イワタニカセットガスの仕様変更のお知らせ

※カセットガスの仕様変更について

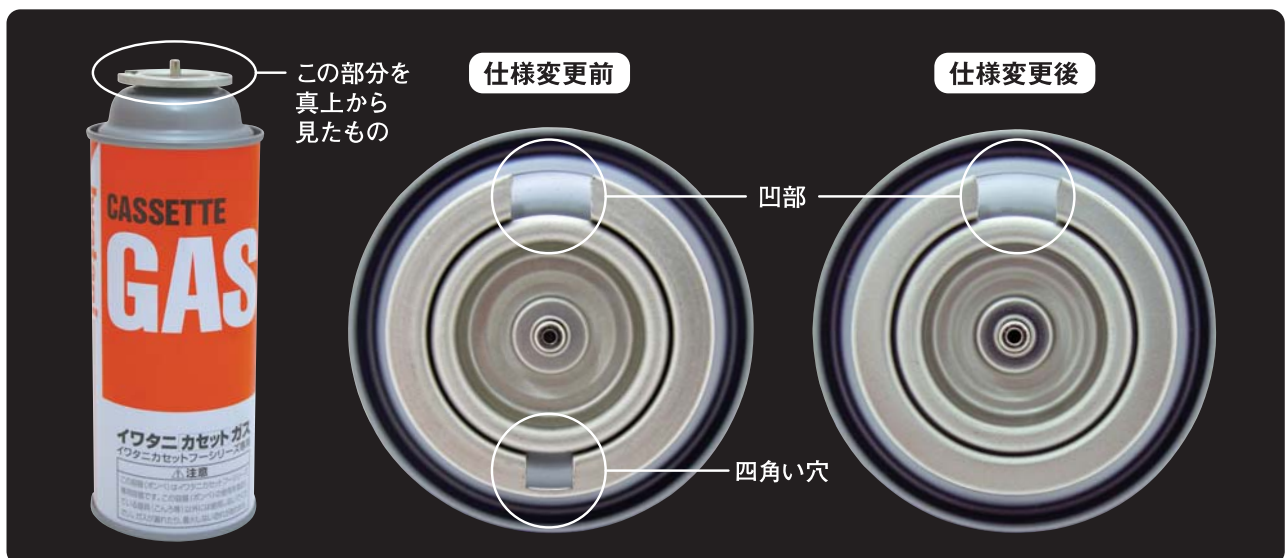
ただし、下記2機種については、お使いいただけなくなりますので、ご注意願います。

- ・イワタニカセットフー／AN-1（1990年生産終了）
- ・イワタニカセットグリル／G-6（1990年生産終了）

上の写真は、イワタニカセットガスを（キャップを取って）真上から見たものです。従来はカセットガス装着のために「凹部」及び「四角い穴（打抜き）」が設けられておりましたが（写真左）、今シーズン（平成21年）から、この「四角い穴」を廃止致しております（写真右）。
